改善箇所説明図

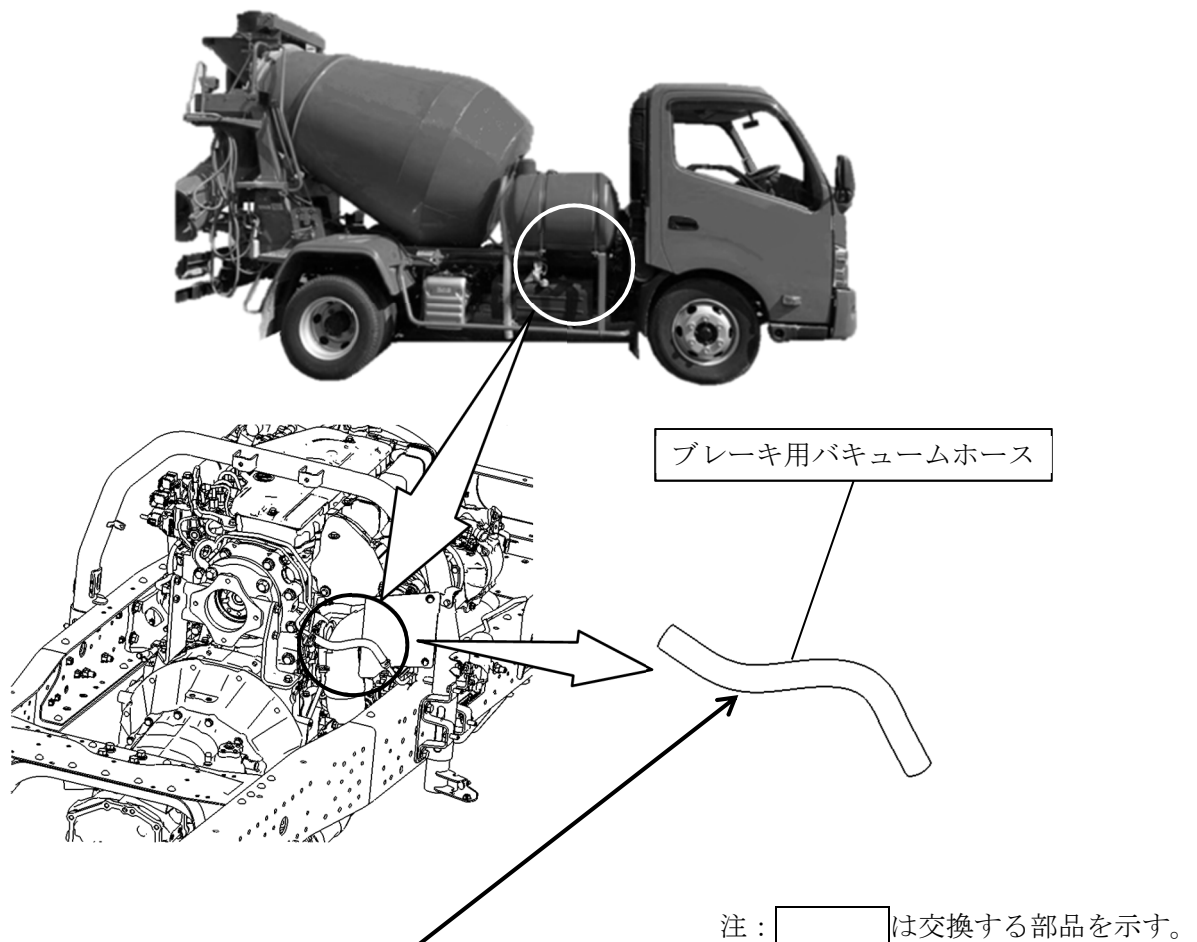
基準不適合発生箇所

小型トラックのミキサー仕様車において、ブレーキ用バキュームホースの形状が不適切なため、配索ばらつきにより当該ホースが折れ曲がって組み付けられているものがある。そのため、負圧の供給が遅れて、早期にブレーキ警告灯が点灯するとともに警告ブザーが鳴り、ブレーキの効きが悪くなるおそれがある。

改善の内容：

全車両、当該ホースを対策品に交換する。

識別：改善済車両には車台番号打刻位置の下側に白色ペイントを塗布する。
